INFORME TÉCNICO DE EVALUACIÓN

No de Expediente: **DEIA-II-F-73-2019**

MINISTERIO DE AMBIENTE
DIRECCION REGIONAL DE PANAMA METROPOLITANA
INFORME TÉCNICO DE EVALUACIÓN No. 010-19-09-2019

PROYECTO: CAMPUS GORGAS

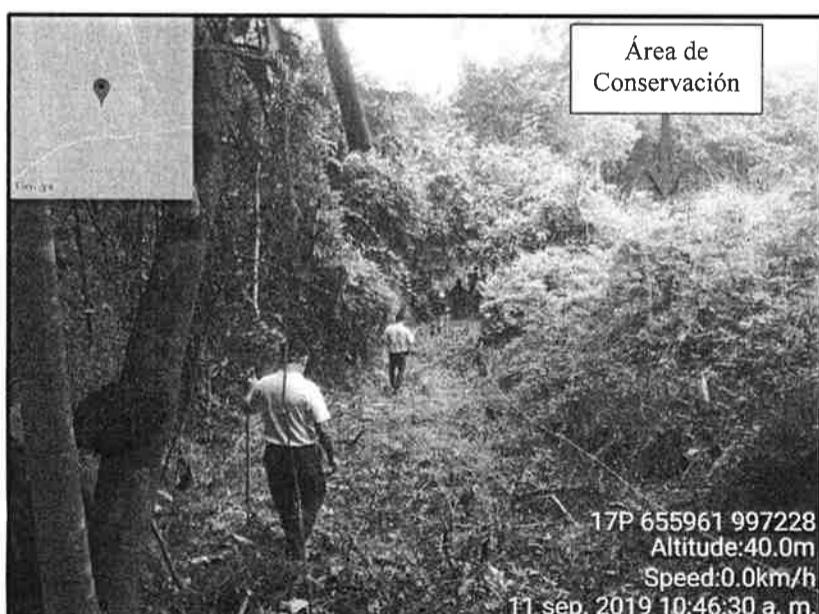
(Fig. 6) Durante el recorrido en dirección suroeste nos encontramos colindante al proyecto una fuente de agua natural, la cual no fue identificada dentro del Estudio de Impacto Ambiental.

(Fig. 7) En estas coordenadas aproximadamente se ubicará la Planta de Tratamiento de Aguas Residuales, la cual descargará en el Río Dominical.

(Fig. 8) En esta zona cercano a la ubicación de la PTAR y del Río Dominical, nos encontramos con drenajes de agua natural en una zona fangosa, húmeda y con abundante palmas, estos drenajes conducen sus aguas hacia el Río Dominical.

- Dentro del recorrido del proyecto se observó la existencia de un cuerpo de agua natural como colindante del mismo en dirección suroeste, el cual no fue identificado ni descrito dentro del Estudio de Impacto Ambiental.

1. Durante el recorrido del proyecto se observó la existencia de un cuerpo de agua como colindante del mismo en dirección suroeste, el cual no fue identificado ni descrito dentro del Estudio de Impacto Ambiental, por lo cual se solicita:

- Identificar cuerpo de agua natural observado en campo (Naturaleza de la fuente).
 - Presentar plano donde se indique el área de protección que se establecerá en cumplimiento de la ley No. 1 del 3 de febrero de 1994 (Ley Forestal) artículo 24, numeral 2 “*...En los ríos y quebradas se tomará en consideración el ancho del cauce y se dejará el ancho del mismo a ambos lados pero en ningún caso será menor de (10) metros; también podrá dejarse como distancia una franja de bosque no menor de diez (10) metros....*”, respecto al área del proyecto y la fuente colindante.

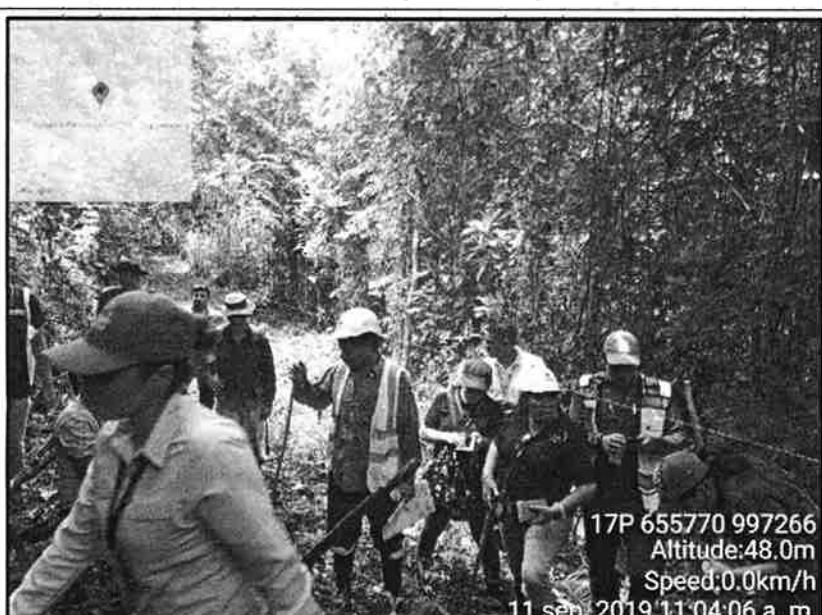
(Fig. 12) En esta imagen observamos otro tipo de vegetación un área de palmeras, pantanosa y húmeda, colindante a un drenaje natural y al Río Dominicinal.
